INFORME

REQUISITOS DE ACCESIBILIDAD AL MEDIO FÍSICO, ESPACIOS DE SERVICIO AL CIUDADANO EN LA ADMINISTRACIÓN PÚBLICA

El cumplimiento de los requisitos mínimos establecidos en la Norma Técnica Colombiana 6047 13-12-11, en los espacios físicos destinados al servicio del ciudadano en el edificio de la sede Administrativa del Fondo Rotatorio de la Policía.

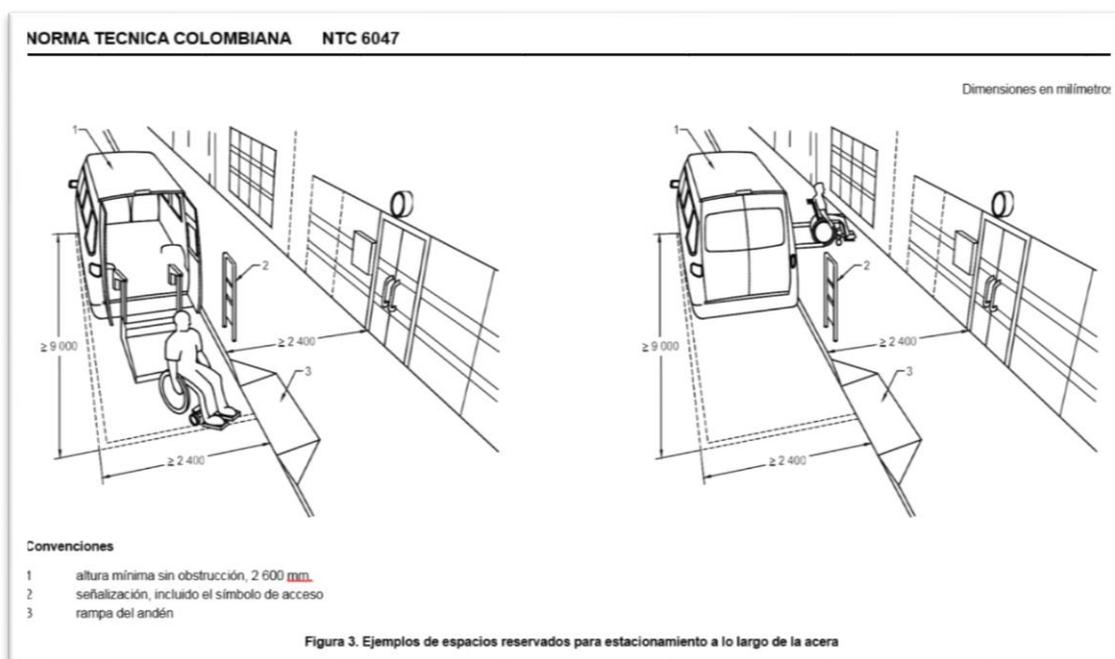
- Se evidencia que el estacionamiento accesible demarcado (Numeral 6.3-NTC 6047):
 - ✓ *No tiene rampa de andén. (Como lo muestra la figura 2, convención N° 3).*
 - ✓ *No tiene la señal vertical con el símbolo internacional de espacio para estacionamiento accesible para condiciones de discapacidad y atención preferencial. (Como lo muestra la figura 2, convención N°4.)*
 - ✓ *Se requiere que los espacios reservados para estacionamiento deben estar ubicados lo más cerca posible de la entrada principal, en este caso sería cerca a la rampa de entrada.*

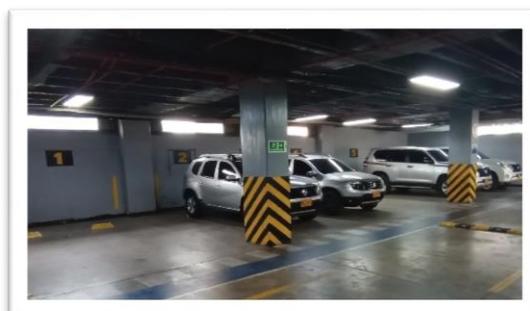
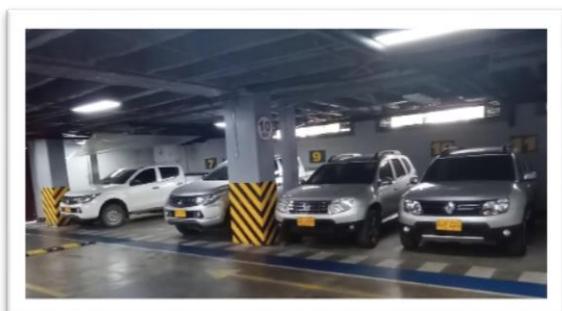
- Las instalaciones del FORPO no tiene demarcado un espacio de estacionamiento para el tipo de vehículos vans con rampa auxiliar, espacio de 9 metros por 2,40 cm de ancho, tal como lo muestra la figura 3. (Numeral 6.3-NTC 6047)

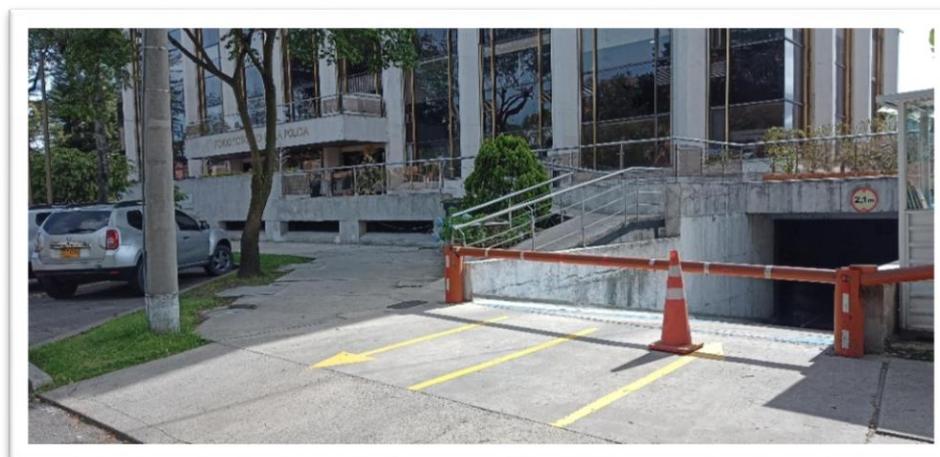
- Se evidencia que las instalaciones de FORPO no cuenta con la demarcación de un espacio para un estacionamiento accesible en el interior de sus instalaciones (Numeral 6.8-NTC 6047).

Si una instalación de estacionamiento interior no es accesible, debe haber una advertencia adecuada en la entrada (No se cuenta con la advertencia en la entrada del parqueadero interior, tal como lo muestra la siguiente fotografía).

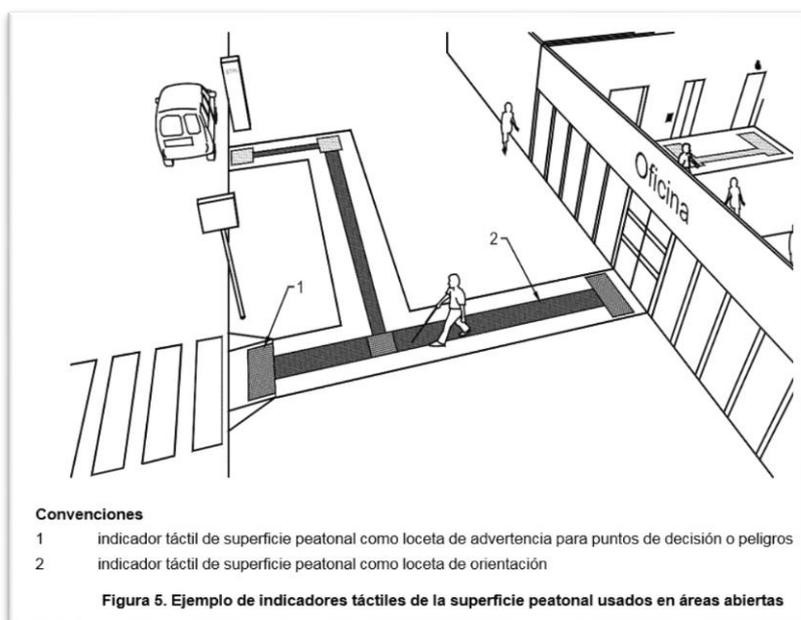
- Se evidencia que los senderos de las instalaciones del FORPO (Numeral 7.2.2 -NTC 6047), no cuentan con los indicadores táctiles de la superficie peatonal (véase la Figura 5), para indicar específicamente la dirección cuando no hay más indicaciones, acerca del sendero a la edificación. A través de áreas grandes o abiertas, las personas ciegas necesitan una ruta táctil o línea guía para seguir (véase la NTC 5610).

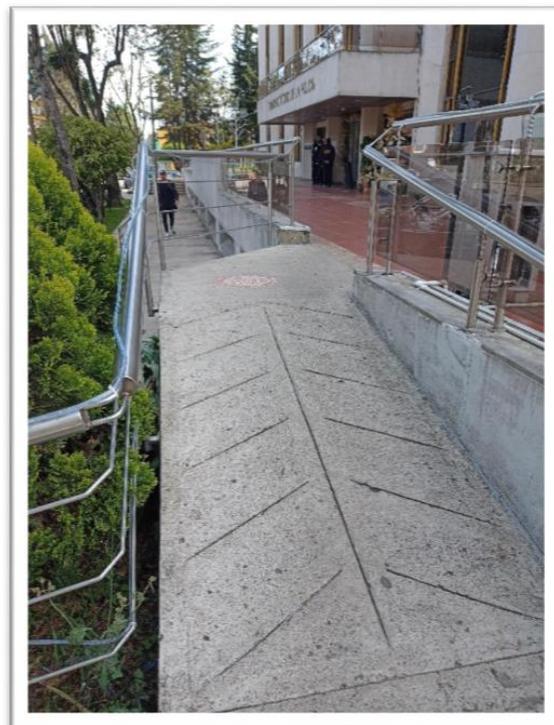
- La rampa de acceso presenta un gradiente superior a 1 en 12 siendo difícil de usar y puede representar riesgo de accidente (Numeral 8.2.2 -NTC 6047).

Tramo inicio: con gradiente de 18.9%
Longitud: 4.28 metros
Altura: 81 cm

Segundo tramo: con gradiente del 18.75%
Longitud: 2.40 metros
Altura: 45 cm
